LINEA PESCARA - BARI
RADDOPPIO DELLA TRATTA FERROVIARIA TERMOLI - LESINA
LOTTI 2 e 3 - RADDOPPIO TERMOLI - RIPALTA

RELAZIONE DI RISPONDEZZA PD/PE

LINEA PESCARA – BARI RADDOPPIO DELLA TRATTA FERROVIARIA TERMOLI-LESINA LOTTO 1 – RADDOPPIO RIPALTA-LESINA										
Relazione di rispondenza PD/PE		COMMESSA	LOTTO	FASE	ENTE	TIPO DOC	OPERA 7 DISCIPLINA			PROGR	REV	FOGLIO
		LI0B	02	E	ZZ	RH	MD	00	00	004	B	1

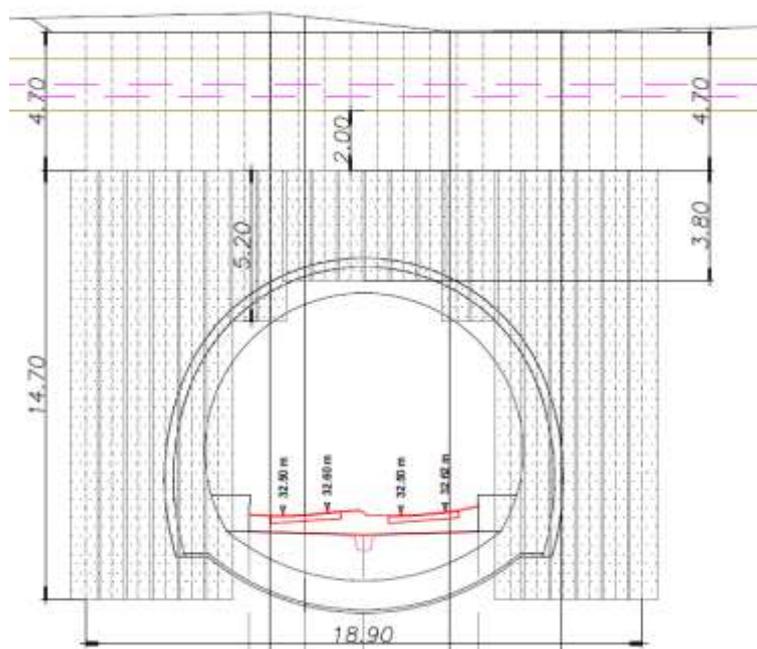
maggiori rispetto a quelli previsti per la C1 consentiranno un notevole contenimento del cedimento in corrispondenza delle interferenze INT14 e IN15.

Per quanto riguarda invece le interferenze INT23 e INT24, a causa delle basse coperture in corrispondenza delle gallerie è stato necessario prevedere interventi di consolidamento dall'alto. Tali interventi consistono principalmente nella formazione di colonne di terreno consolidato con la tecnologia jet grouting così come riportato nella figura sottostante.

Figura 2-1 - Localizzazione manufatto su planimetria PD

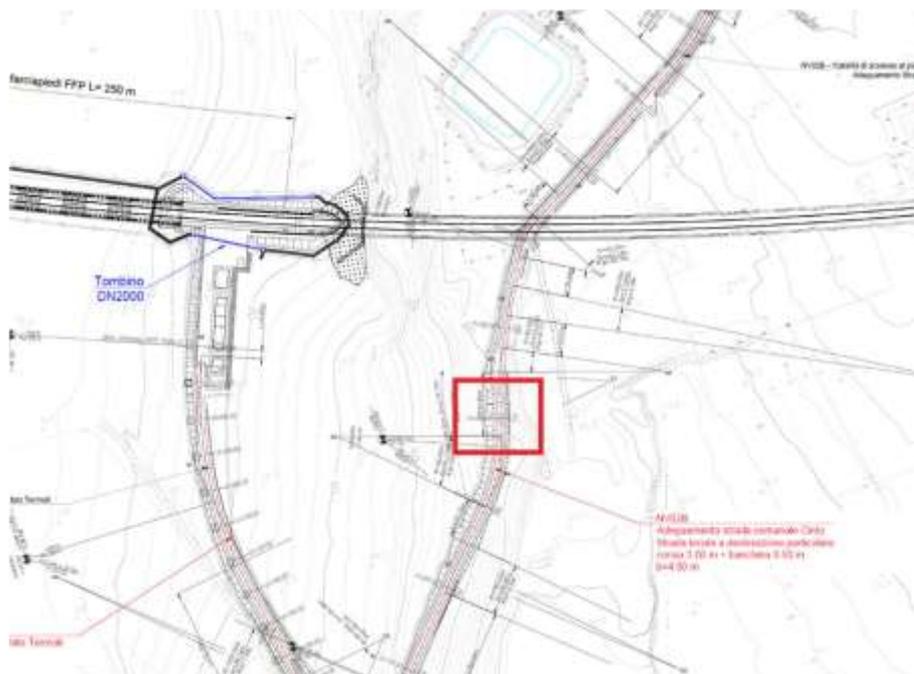
Con riferimento alla viabilità NV02B, in corrispondenza della progressiva 0+300 circa (prog. Ferroviaria Km 5+350), si rileva la presenza di un manufatto interferente, non previsto tra le demolizioni del progetto definitivo. Tale manufatto ricade all'interno della scarpata in rilevato della viabilità di ricucitura, ed è localizzato nel foglio 6 di Campomarino, particella 2 lungo strada comunale Cinto, e consiste in una cameretta di manovra presumibilmente del consorzio Trigno e Biferno.

Trattandosi di manufatto di proprietà di altro Ente gestore, costituito da camerette di manovra dei sottoservizi presenti nell'area ed interferenti con la viabilità di progetto, la soluzione di progetto ha previsto, come approfondimento tecnico, la modifica delle opere di contenimento e del taglio delle scarpate stradali, al fine di risolvere tali interferenze.

Figura 2-3 - Inquadramento Intervento di estensione del Vallone Canale IN13

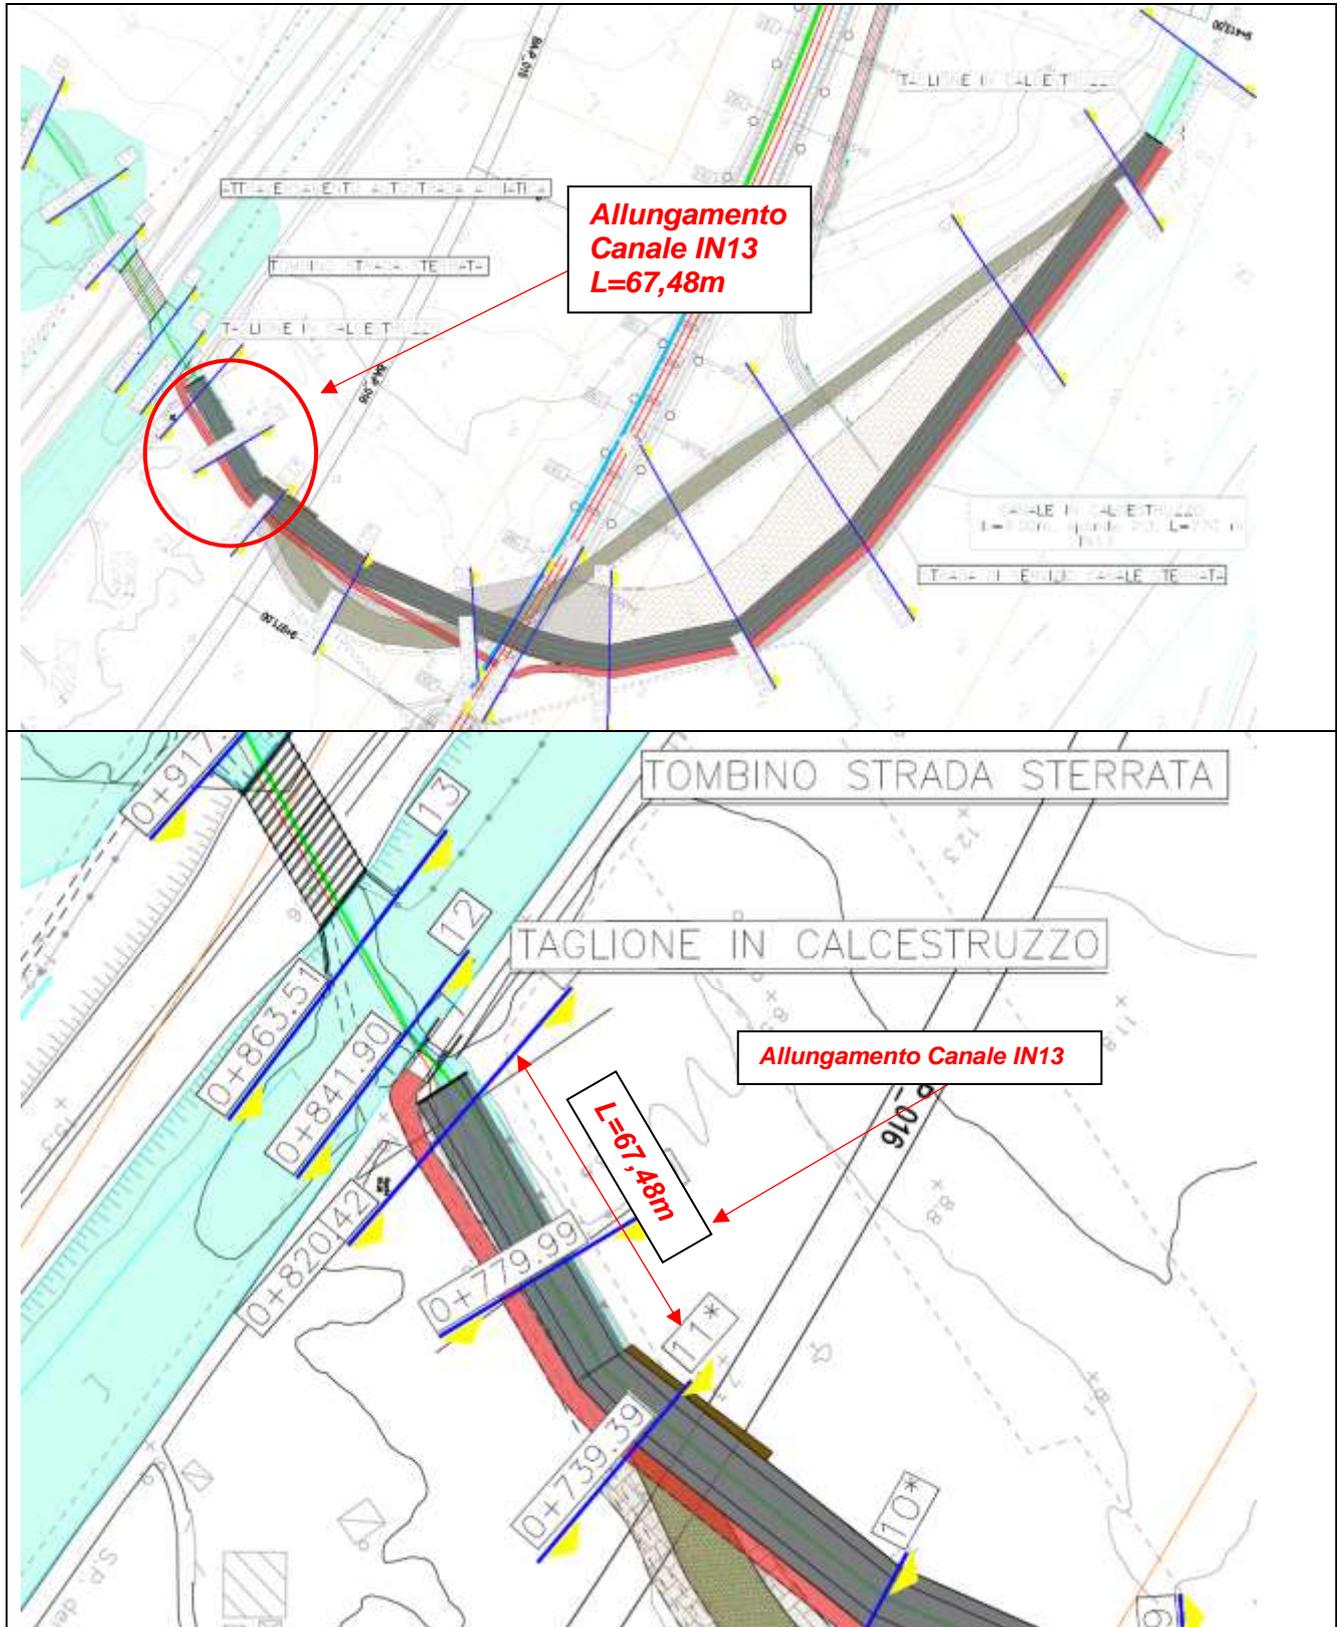
Le modifiche derivanti dalla prescrizione n.47 dell'Allegato 3, che prevede l'allungamento della sistemazione idraulica del Vallone Canne (IN13), riscontrabile negli elaborati LI0B02EZZAZIN1300001C e LI0B02EZZPZID0002035C costituiscono gli unici elementi di variante, recepita nella Perizia di Variante per prescrizioni, per la quale si prevede un aumento delle superfici occupate delle opere in progetto.

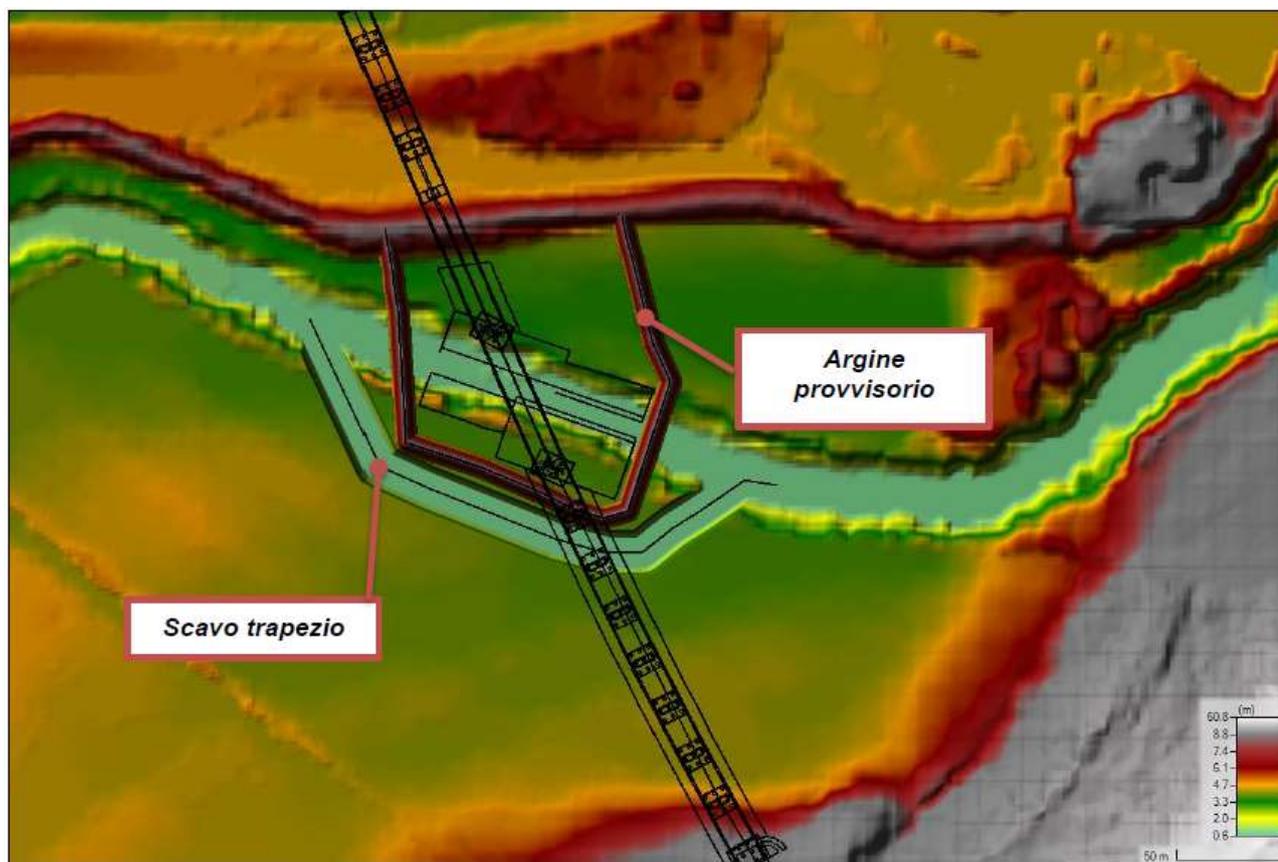
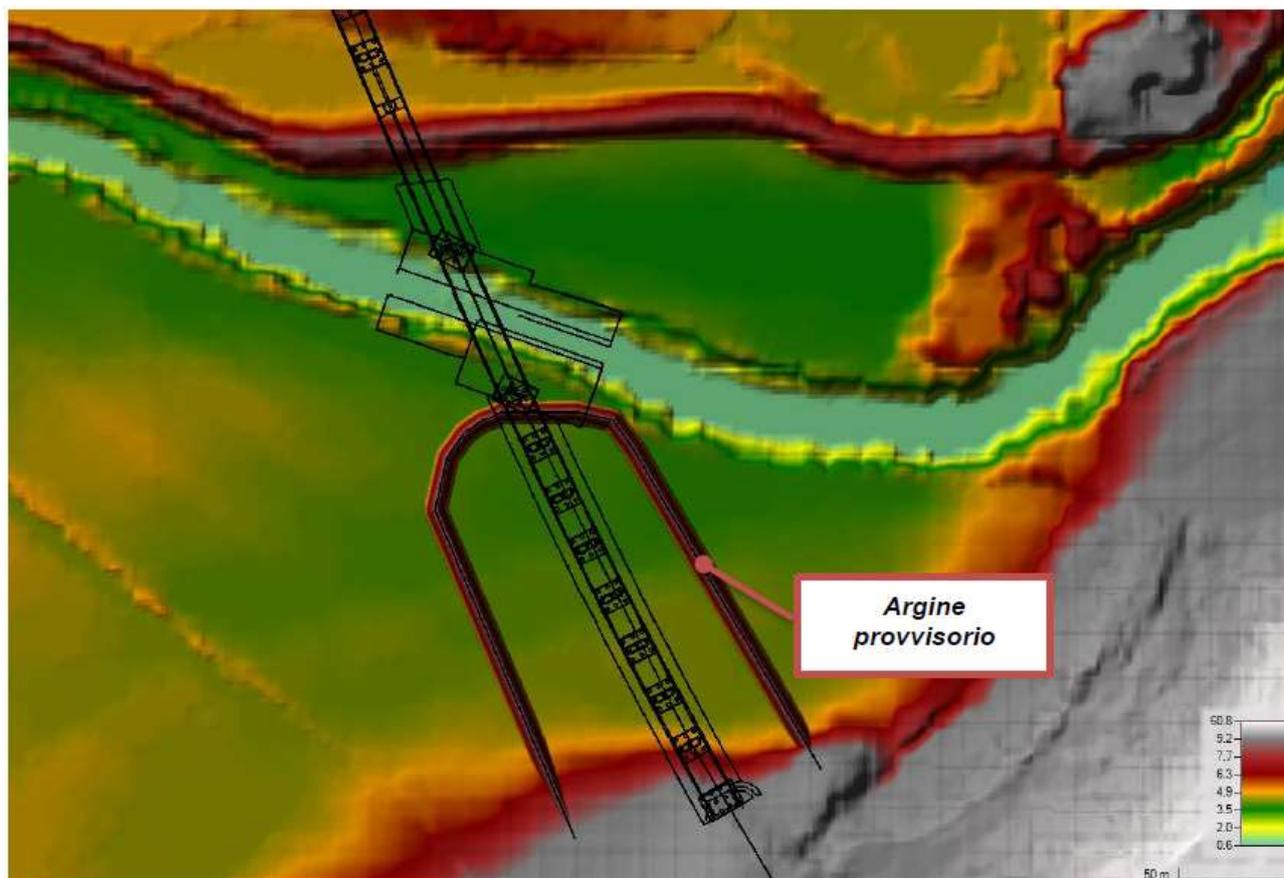
Lo scenario idraulicamente più adatto a tale scopo è la realizzazione in fasi diverse di n.2 argini provvisori all'interno dell'alveo del Biferno e relativo scavo deviatorio delle acque di magra; in particolare si descrive:

FASE 1 (Lato NORD):

- Realizzazione di scavo trapezio (base minore 15.00m, sponde 1:1 con altezza di circa 3.50m) con sezione pari a 70mq/ml per uno sviluppo longitudinale di 280m; lo scavo è utilizzato per spostare le acque di magra e rendere agevole la realizzazione delle due pile della campata principale;
- Realizzazione di un argine provvisorio trapezio con testa larga 2.00m, sponde 1:1 e altezza 4.50m, sezione pari a 27mq/ml per uno sviluppo totale di 360.00m;
 - **Volumi di scavo canale: 19600mc circa**
 - **Volumi di realizzazione argine Fase 1: 9800mc circa**

- Rinterro canale provvisorio della fase 1;
- Realizzazione di un argine provvisorio trapezio con testa larga 2.00m, sponde 1:1 e altezza 4.50m, sezione pari a 27mq/ml per uno sviluppo totale di 450.00m;
- Demolizione argine provvisorio fase 1
 - **Volumi di realizzazione argine Fase 2: 12000mc circa**

Tale Fase prevede l'impegno di un'area di cantiere pari a circa 17.500 mq.

Figura 12 – Dettaglio dell’area di intervento Barriera BAP_005 su paratia

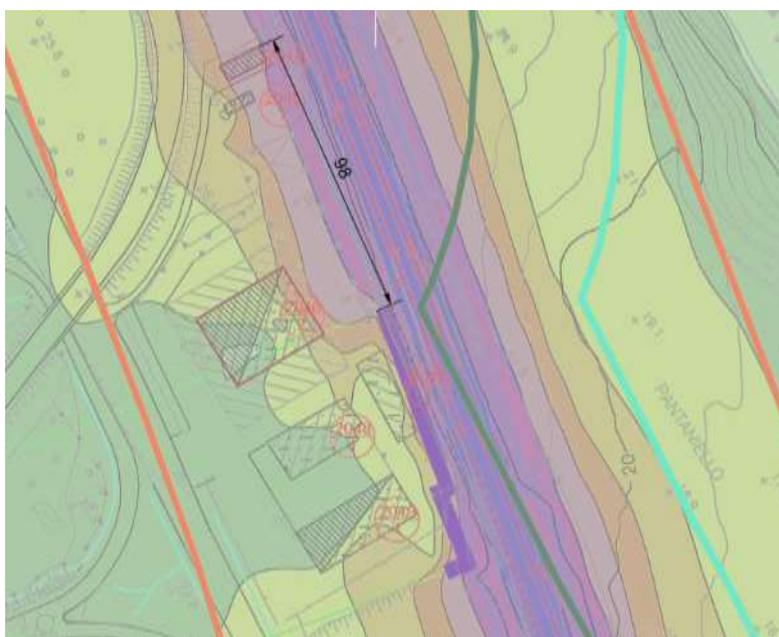
Per quanto riguarda i ricettori 2044 e 2046, si è scelto di adottare un approccio parzialmente “in deroga” rispetto a quanto previsto dalla normativa, per ragioni di rapporto costi benefici e minimizzazione della spesa a parità di risultato vista anche la morfologia del terreno nel punto e la non necessità del sostegno della scarpata. Nel dettaglio, intervenire sull’infrastruttura a protezione dei suddetti recettori avrebbe voluto estendere la barriera H5 su paratia (riportata in figura), fino al raddoppio della lunghezza della stessa. L’opera nel suo complesso, una paratia costituita da 2 pali del 1200 e un altezza di circa 22 metri, con in testa una barriera H5 verticale, ha un costo di circa 15.000 euro metro lineare. I circa 100 mt aggiuntivi quindi avrebbero comportato un ulteriore impegno di spesa di circa 1,5 MLN.

Per quanto riguarda il 2044 dalle informazioni fotografiche esterne il numero di infissi in sostituzione da prevedere sono 8 di cui 2 di tipologia R2 a maggiore isolamento per permettere il rispetto del limite interno di 40 dBA notturni a fronte del valore stimato di residuo interno a finestre chiuse. Si stima la necessità di circa n. 3-4 aeratori per le finestre /ambienti a piano terra da tenere chiusi per permettere il rispetto del suddetto limite.

Figura 3-1 - Inquadramento planimetrico delle aree di intervento in zona SIC. Gli interventi sopra citati sono previsti tra le pk 4+783 e 5+215 e tra le pk 9+661 e 12+000

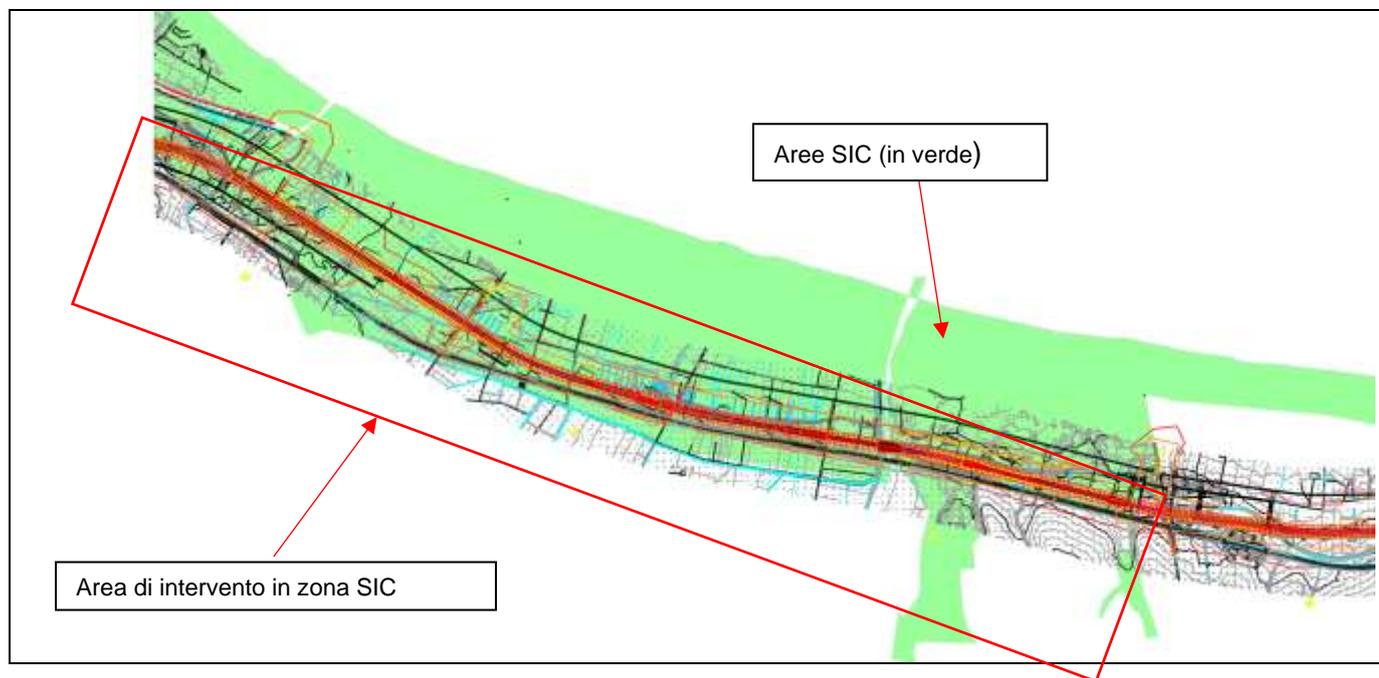
- l'inserimento di una recinzione con rete anti-intrusione multistrato nei tratti in presenza di rilevati, trincee e spalle dei viadotti; tale intervento si sviluppa per una lunghezza pari a 20.240 ml (Cfr. Tavole *LI0B.02.E.ZZ.P6.IA0000004-13*, *LI0B.02.E.ZZ.PX.IA0000001*);
- la nuova posa di dissuasori per l'avifauna, attraverso l'apposizione di elementi per la marcatura della linea elettrificata; tale intervento si sviluppa per una lunghezza pari 2.771 ml., attraverso la posa di n° 278 elementi, posti con un passo di 20 m. (Cfr. Tavole *LI0B.02.E.ZZ.P6.IA0000001-17*, *LI0B.02.V.ZZ.BX.LC0000001*).

Tali interventi comportano pertanto opere in variante per la WBS in esame.

Figura 3-2 - Stralcio planimetrico con indicazione delle aree in cui sono presenti gli interventi di inserimento paesaggistico costituiti dai tombini ferroviari idraulici con funzione di sottopasso faunistico

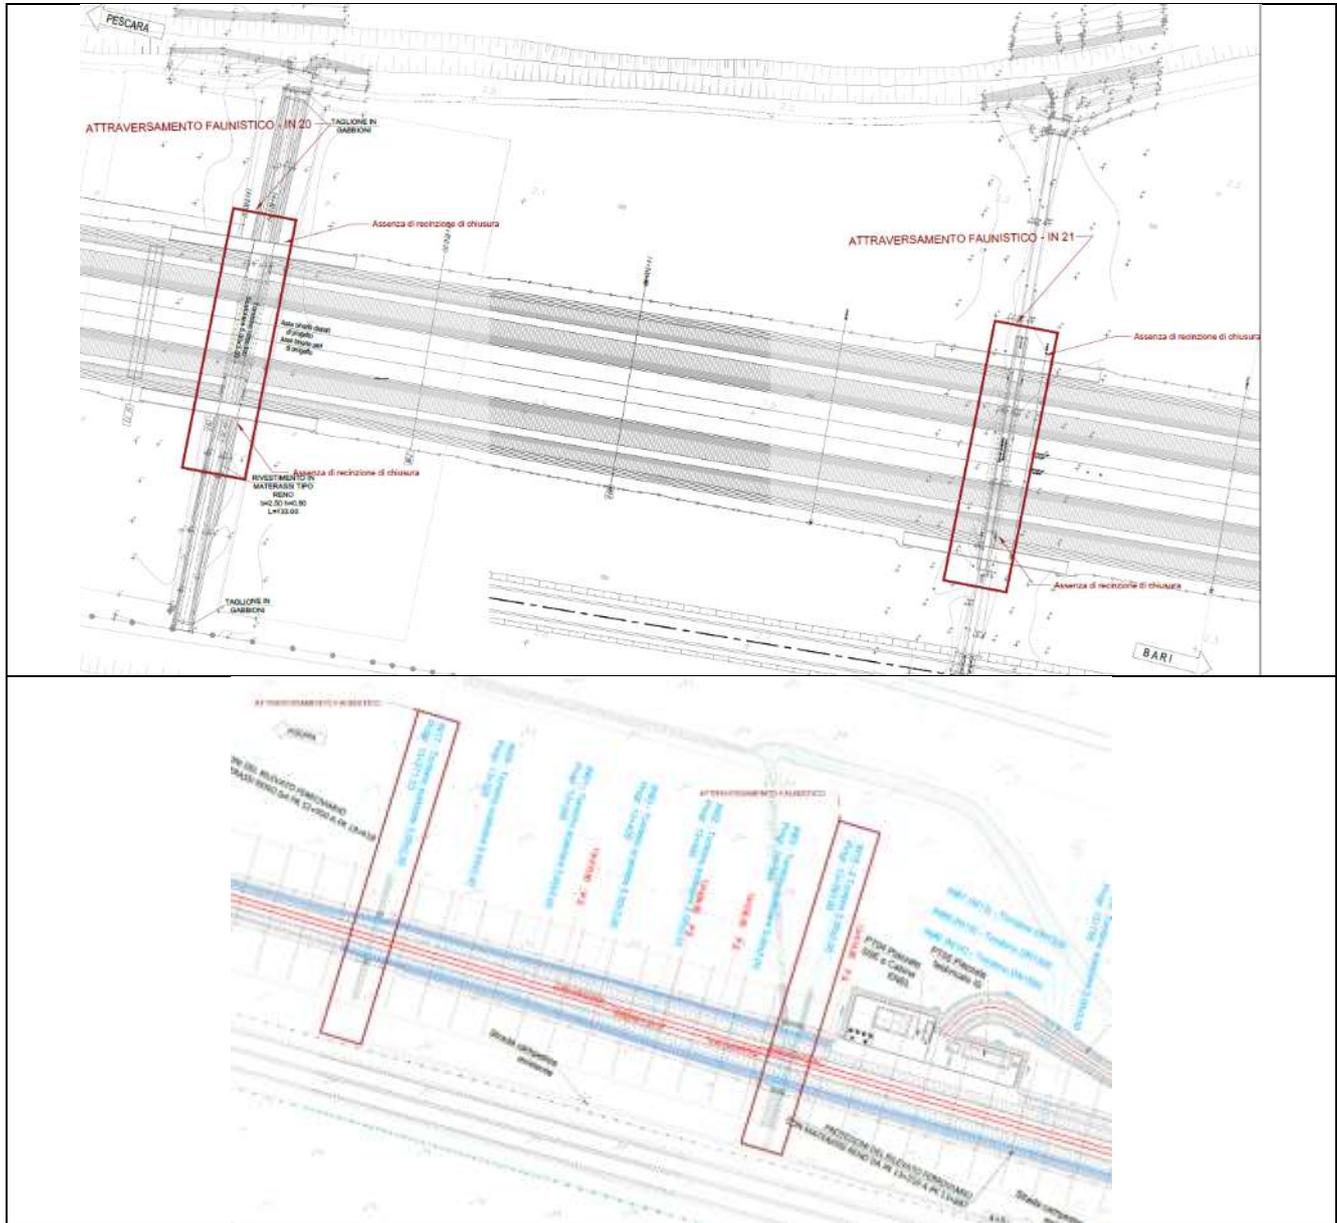
Tali interventi comportano pertanto opere in variante per la WBS in esame.
